CentreCOM® 9006T リリースノート

1 ソフトウェアバージョン 2.5.0J

「AT-S24/AT-A26 オペレーションマニュアル」2-45ページ

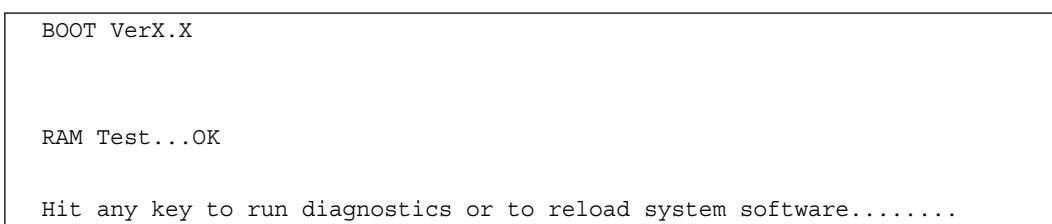
Fanトラップ(ファンの異常検出時に発行)と、Over-Temperatureトラップ(システム内の温度異常検出時に発行)を、システムの起動後2回目以降の異常発生時(一度通常状態に復旧した後、再度異常が発生した場合)にも送信するよう機能拡張しました。
